Test sul questionario di valutazione e risultati di sintesi sull'accessibilità a Sacile

Scuola primaria "Vittorino da Feltre"

Dicembre 2013

Percorso da parcheggi fronte scuola a ingresso principale

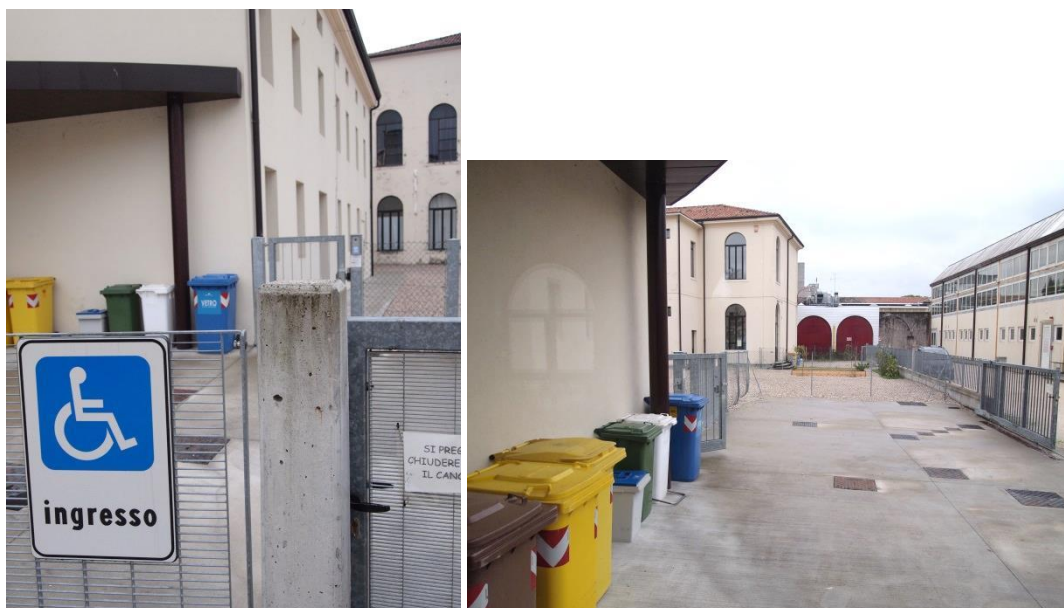
I due parcheggi riservati a persone con disabilità davanti l'ingresso principale *presentano differenti criticità* in quanto la lunghezza del posto auto non è di 5 metri e non è coperto.

L'attraversamento pedonale non presenta il segnale di avvertenza in corrispondenza dell'attraversamento né il segnale verticale. Inoltre il percorso pedonale non è posto su un marciapiede ma si cammina lungo la strada. Né l'attraversamento né il percorso pedonale sono illuminati.

Il cancello principale è chiuso e dotato di citofono ad un'altezza di 140 cm, troppo elevata per l'uso di persone su sedia a ruote.

Il percorso dal posto auto all'ingresso della scuola non è accessibile, infatti la pavimentazione è composta da ghiaia non stabilizzata che non permette il passaggio della sedia a ruote. Inoltre la porta d'ingresso della scuola si raggiunge solo tramite le scale, come *alternativa accessibile* non è presente né un servoscala né una rampa di collegamento.

Le scale di accesso all'ingresso principale dell'edificio non sono coperte, sono prive di un corrimano e strisce di contrasto sulle pedate.

Lo spazio esterno all'ingresso non ha una profondità ed una larghezza di fronte alla porta superiore al 1,50 metri. Il citofono è posto troppo in alto (130 cm).

Percorso da parcheggio su via Piccin a ingresso secondario

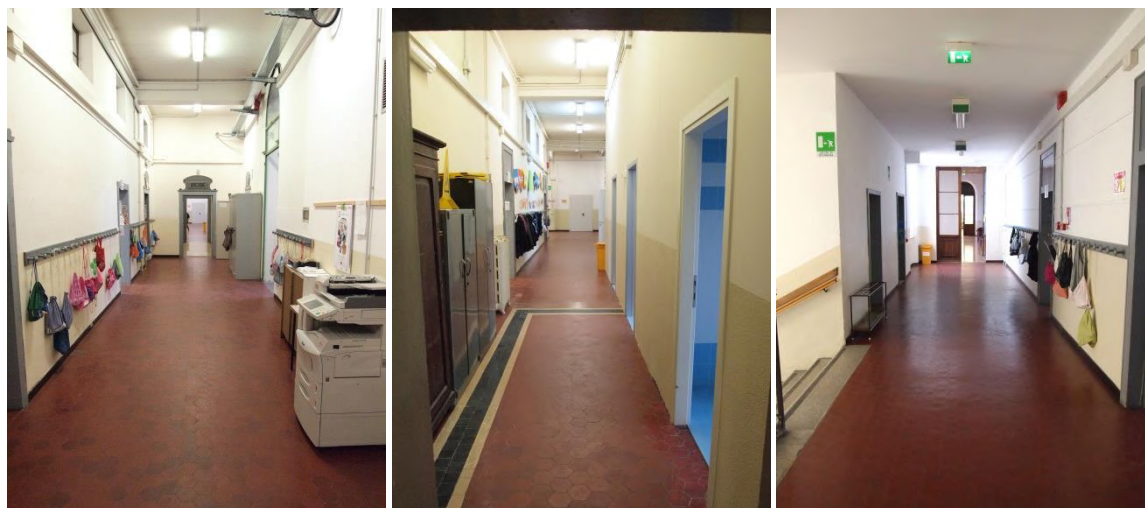
L'ingresso alternativo di via Piccin invece è accessibile *ma presenta alcune criticità*.

Il posto auto riservato è posto ad una distanza maggiore di 50 metri dall'ingresso, nel tragitto non è presente un marciapiede ma il percorso pedonale viene effettuato lungo la strada che presenta un cambiamento di materiale che non ostacola il passaggio a persone su sedia a ruote. Il posto auto e il percorso non sono coperti e illuminati, inoltre i contrasti di colore non ne facilitano la percezione.

All'interno della zona scolastica è presente un posto auto per accompagnamento segnalato come ingresso per disabili posto ad una distanza maggiore di 10 metri dall'ingresso e raggiungibile passando un cancello apribile senza richiesta; è sprovvisto di copertura e la pendenza longitudinale è maggiore del 2%.

Il cancello d'ingresso secondario richiede una pressione per aprirlo superiore a 8kg; il citofono non è facile da notare e non raggiungibile da persone su sedia a ruote.

Il percorso dal cancello all'ingresso ha una larghezza di 150 cm ed è privo di copertura.

Lo spazio esterno e interno alla porta d'ingresso risulta avere dimensioni adeguate; la porta si individua chiaramente, ha dimensionamenti corretti ed è sprovvista di campanello, forse non necessario.
